EDDB Berlin Brandenburg

**Punkte zu denen das Bundesaufsichtsamt für Flugsicherung
mit dem Aufklärungsschreiben vom 04.11.2011
die DFS GmbH um Aufklärung gebeten hat:**

Abwägung BER

vielen Dank für Ihr Schreiben vom 04.11.2011. Die DFS nimmt zu den Anmerkungen aus Ihrem Aufklärungsschreiben „Festsetzung Flugverfahren BER“ vom 04.11.2011 wie folgt Stellung:

Steigverhalten in Berlin/Schönefeld

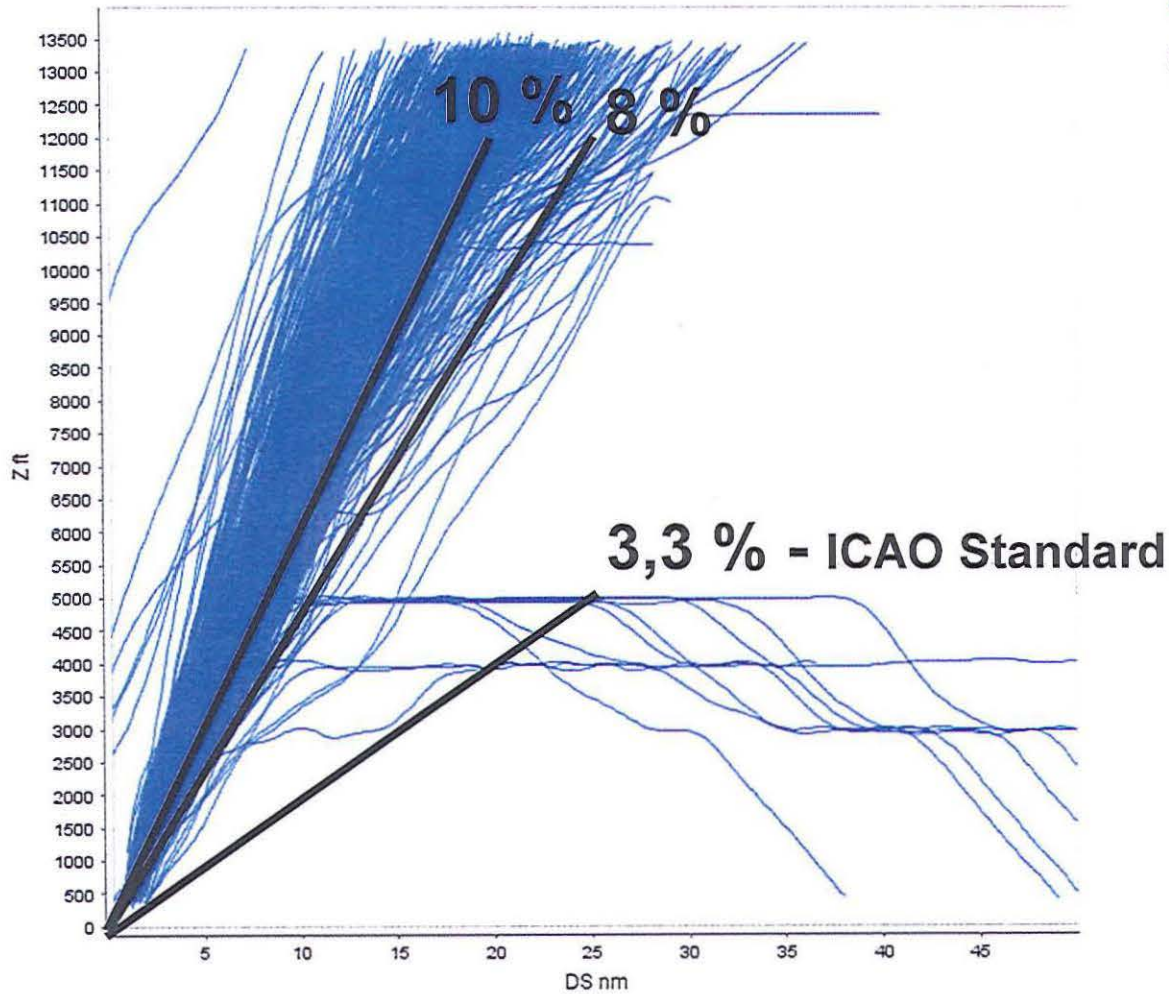
Eine aktuelle Auswertung der Abflugbewegungen am Flughafen Berlin/Schönefeld hat ergeben, dass schätzungswise 90 % der Abflüge bereits mit einem Steiggradienten von mehr als 8% bis zu einer Höhe von 10.000 ft steigen (siehe Anlage). Die Mehrheit dieser Abflüge steigt sogar mit einem Steiggradienten von 10%. Dabei sollte hervorgehoben werden, dass die veröffentlichten Verfahren keinen vorgeschriebenen Steiggradienten beinhalten, also nur der ICAO Standard von 3,3% verpflichtend ist.

Durch den homogenen Flugzeugmix (Großer Anteil von B737 / A319/320/321) ist zu erwarten, dass bei einem Steiggradienten von 10% auf der Müggelseeroute zusätzlich ca. 3 – 5% der abfliegenden Luftfahrzeuge die Ausweichroute abfliegen müssten.
